大型バス 原動機（エンジン制御プログラム）のリコールについて

平成 28年7月7日

リコール届出番号3827

改善箇所説明図

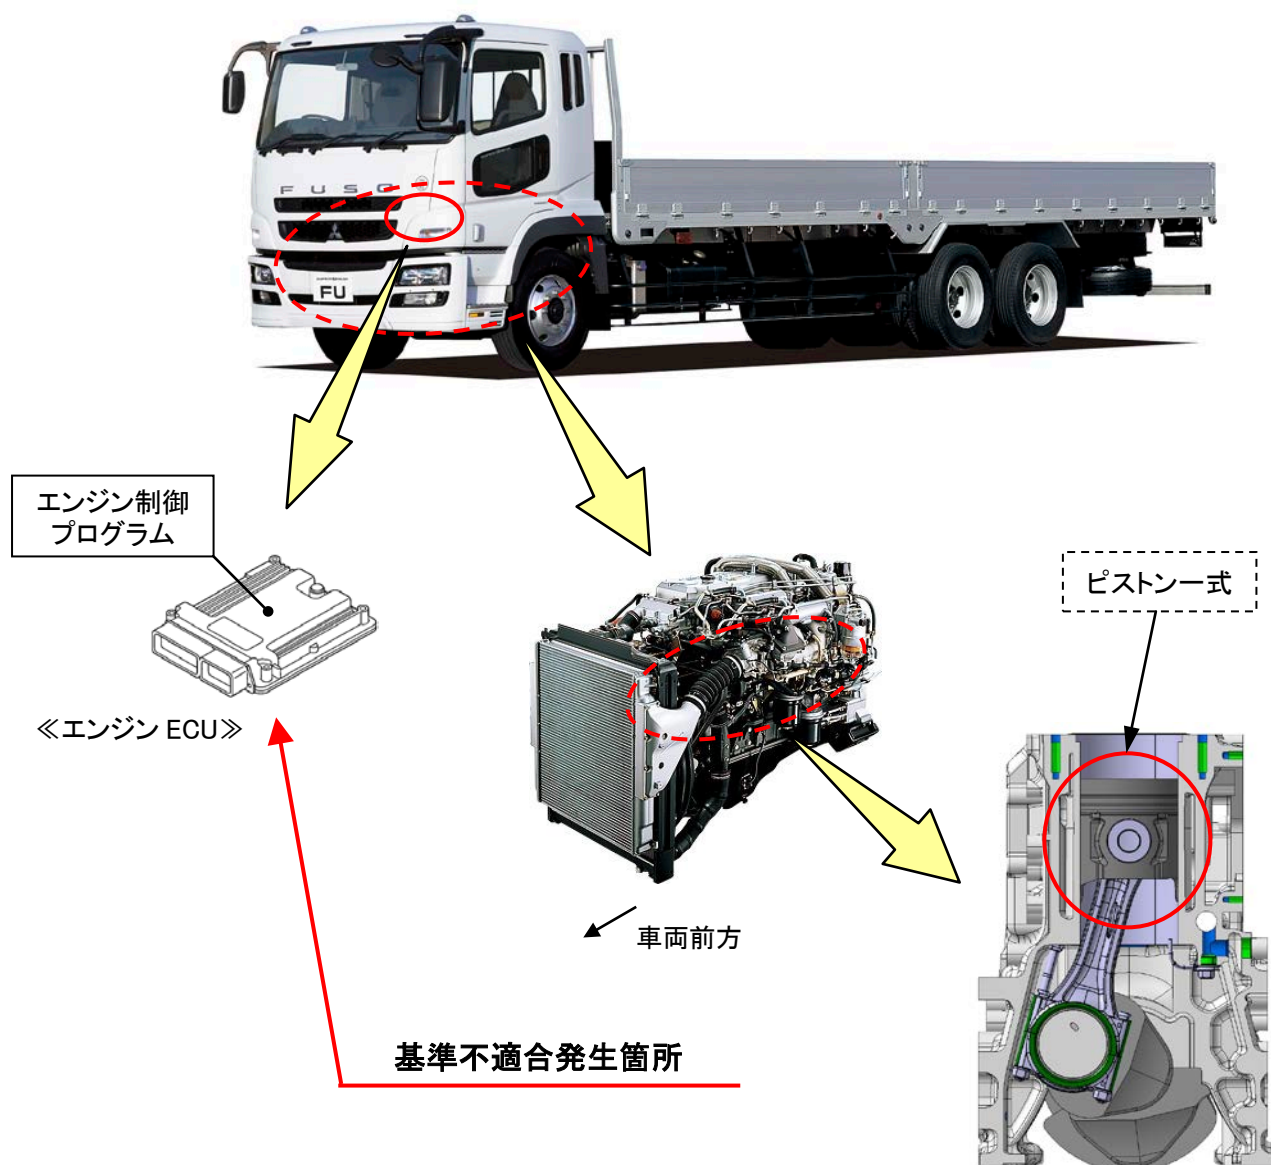
大型トラック・バスのエンジン制御プログラムにおいて、低温時の補正制御が不適切なため、ピストンのピン穴上部に亀裂が生じる場合がある。そのため、そのままの状態で使用を続けると、当該亀裂の進展によってピストンが損傷し、最悪の場合、火災に至るおそれがある。

改善措置の内容
 全車両、エンジン制御プログラムを対策品に書換える。また、エンジンの油圧を点検し、ピストンに亀裂が生じていると判断された場合は、ピストン一式を新品に交換する。
